新竹縣政府工程查核代表照片表

拍攝日期：111.06.08

工程名稱：新竹縣寶山鄉深井一路、深井二路、新珊二路道路養護整建計畫

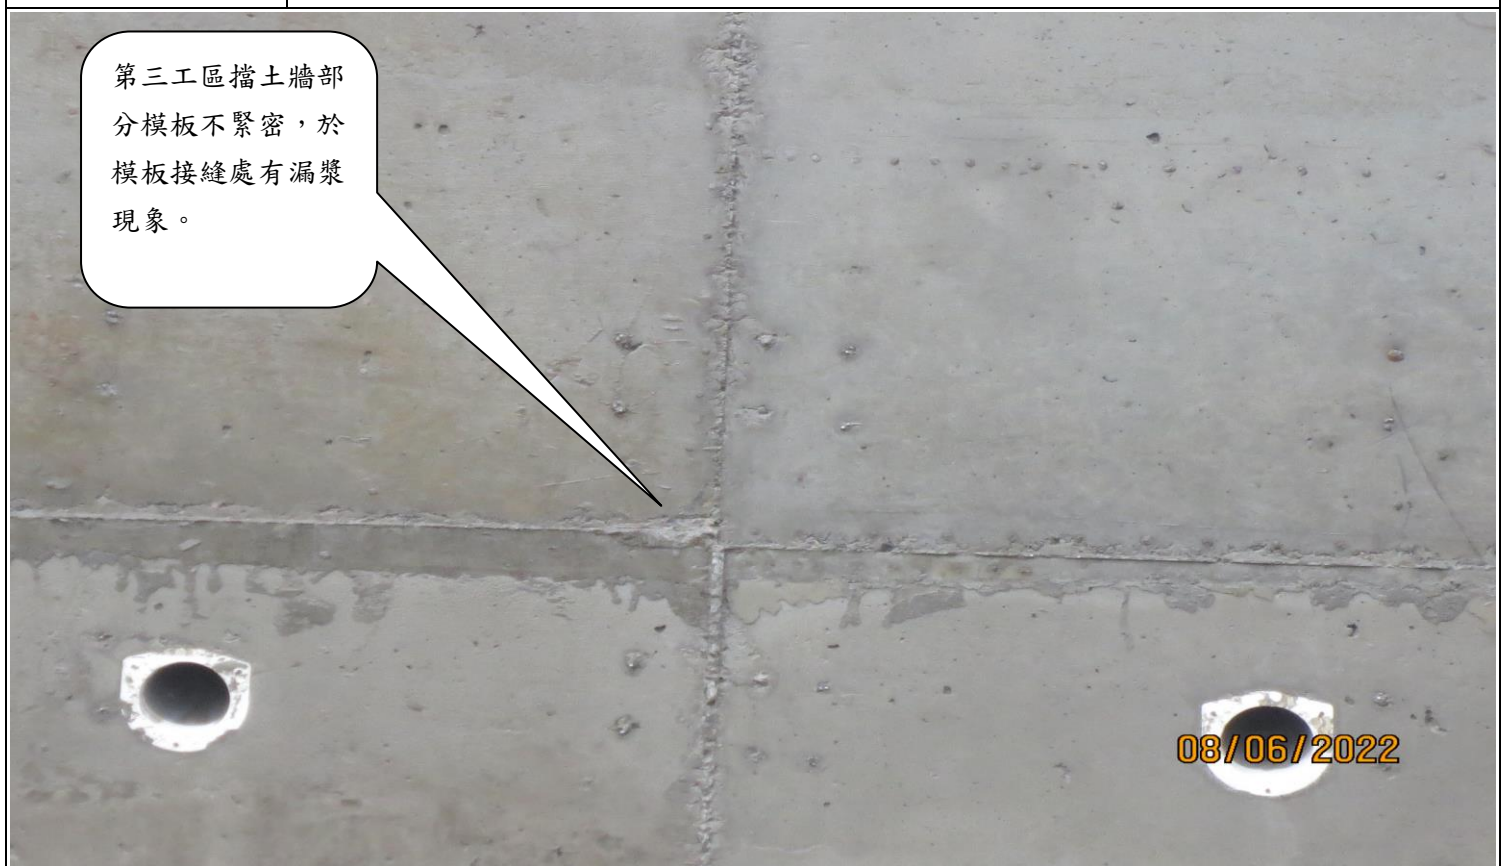
二工區 0K+26 右側上層混凝土澆置伸縮縫未對齊。
